Objet : QUIMPER - Dossier de Permis d'aménager Kerlagatu : Réponses aux observations du public du 19 mars 2021

Dans le cadre de l'instruction de notre dossier de permis d'aménager secteur Kerlagatu à QUIMPER, une consultation du public a été organisée conformément à la procédure d'évaluation environnementale.

- Plan de composition modifié,
- Notice gestion des eaux Pluviales

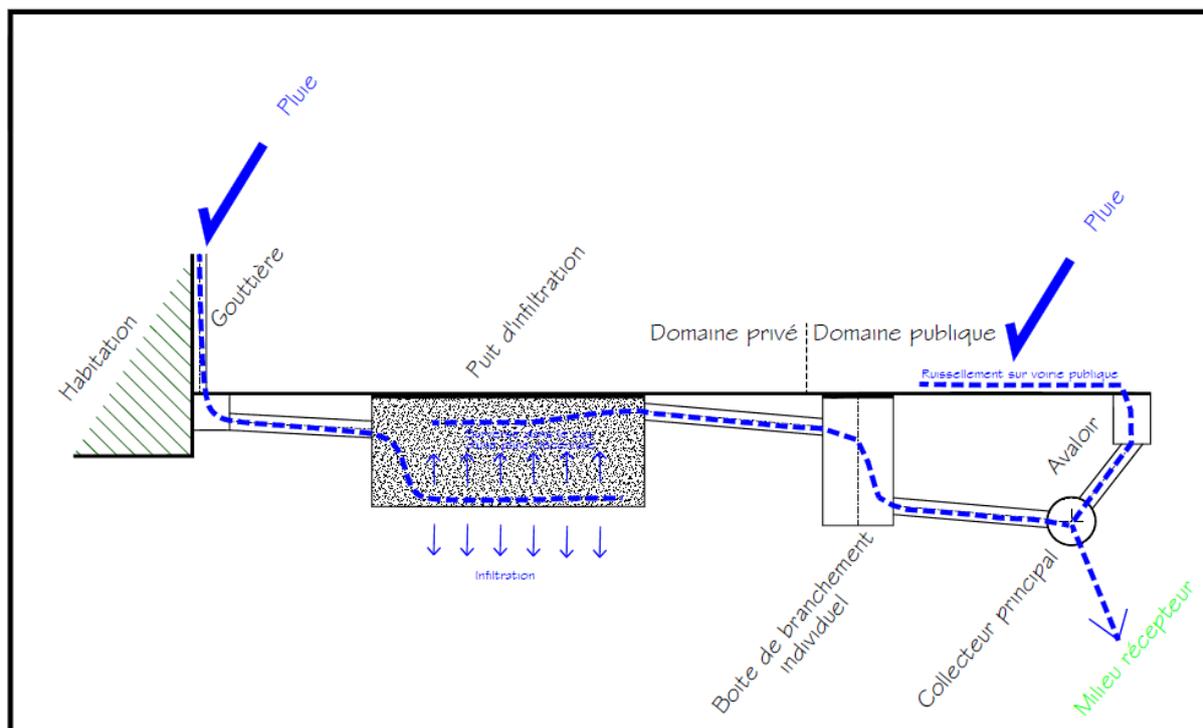
Plusieurs questions ont également été posées sur la gestion de l'Espace Boisé Classé et les haies bocagères, la gestion de la zone humide et le positionnement de la future nouvelle voie de desserte, la gestion des eaux pluviales, le positionnement du lot N°14.

Nous vous confirmons que le lot N°14, s'il apparaît aujourd'hui dans notre dossier de permis d'aménager comme un futur lot privé destiné à la construction d'une maison d'habitation, ne sera pas vendu et sera transformé en espace collectif « naturel ».

Vous pouvez prendre acte que nous nous engageons à ce que cette modification soit effective lors d'un prochain dépôt de PA modificatif.

Le plan joint aux présentes et réalisé par notre urbaniste A3 paysage en atteste.

Le positionnement de la future voie nouvelle d'accès à la partie Nord-Ouest de l'OAP sera repris. Ce nouveau tracé respectera le milieu naturel existant. Il n'y aura plus de collusion entre voie d'accès et limite basse de la zone humide.
